Charleville-Mézières, le 20 juin 2018

Rapport de l'Inspection des Installations Classées à Monsieur le Préfet des Ardennes en vue de la commission départementale compétente en matière de nature, de paysages et de sites (CDNPS)

Objet : Demande d'autorisation environnementale présentée par la société Ferme Éolienne Machault portant sur l'exploitation d'une installation terrestre de production d'électricité à partir de l'énergie mécanique du vent, regroupant 5 aérogénérateurs et 1 poste de livraison sur la commune de Machault (08310)

Projet initial – Source : Étude d'impact du projet déposé le 17/02/2016

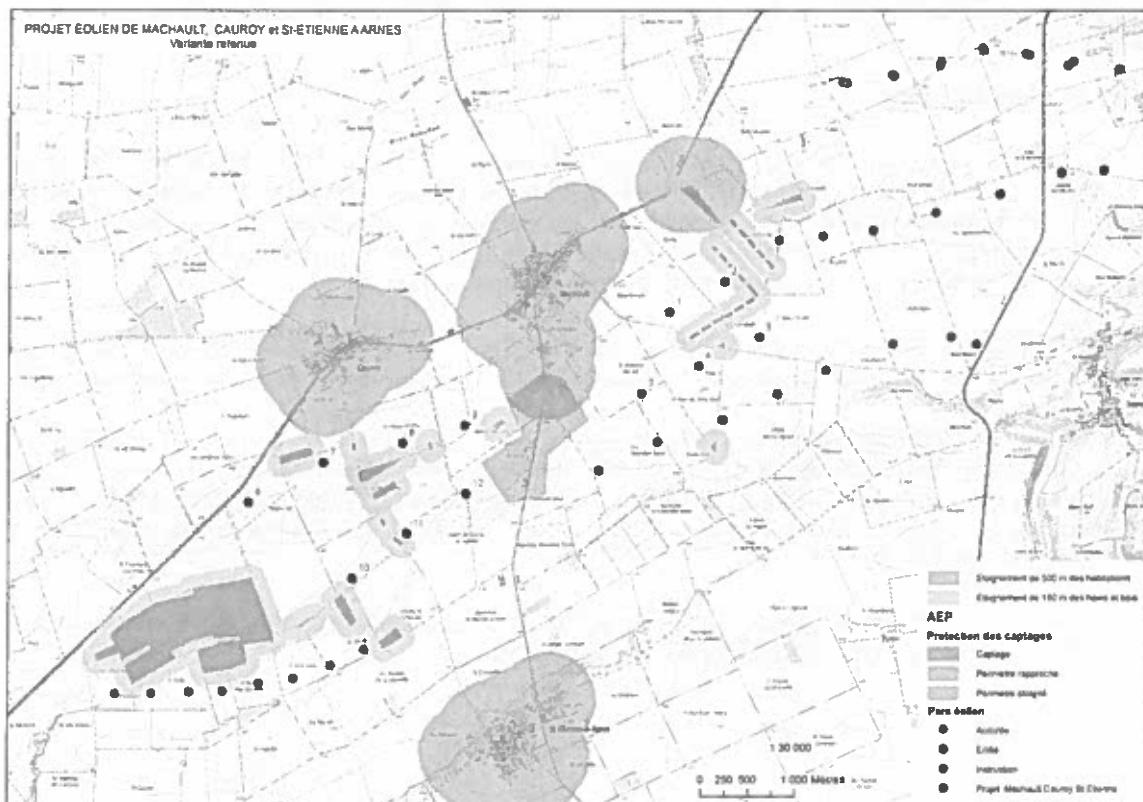
Suite à une demande de compléments, le nouveau dossier ne présente plus 12 mais 9 aérogénérateurs. La modification du projet consiste en la suppression de la ligne nord de la zone ouest composée de 4 éoliennes, ainsi que de l'ajout d'1 éolienne à la ligne sud-ouest, sans changement du périmètre d'étude. Cette modification visait à supprimer l'effet de surplomb sur le village de Cauroy, ainsi qu'à libérer la bande de dégagement de 200 mètres ayant justifié un refus partiel des services de la Défense sur l'éolienne E10 du projet initial.

Cette modification a justifié la proposition de rejet du dossier suite à l'instruction des compléments. Suite à cette proposition de rejet, la société Ferme Éolienne Machault a donc décidé de supprimer toute la zone ouest du projet, réduisant ainsi le parc aux 5 éoliennes de la partie est (E1 à E5), situées sur la commune de Machault. Il ne ressort pas de l'examen des pièces du dossier que la diminution de l'ampleur du projet aurait pour effet de porter atteinte à la bonne information des personnes intéressées ou à exercer une influence sur les résultats de l'enquête publique.

Photosimulation issue de la page 232 : Vue depuis l'Église de Machault – Source : Étude d'impact

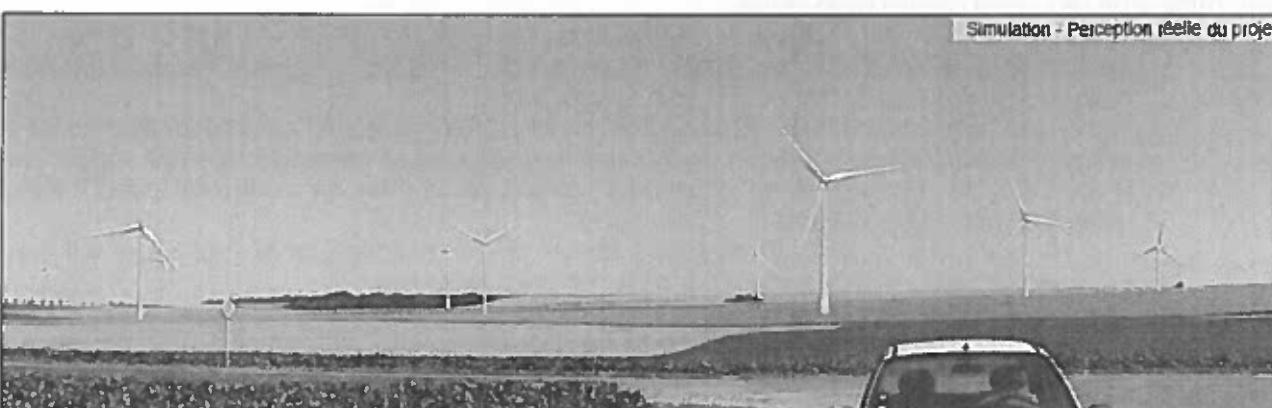
La ZIP se situe à 900 mètres de l'église de Machault, classée au titre des Monuments Historiques en 1919, le

plus proche du projet, devant le cimetière de Leffincourt, inscrit en 1948 et situé à 3 km. Les photomontages ci-après montrent les éventuelles visibilité et co-visibilité du projet depuis et avec l'Église de Machault située au centre du village.
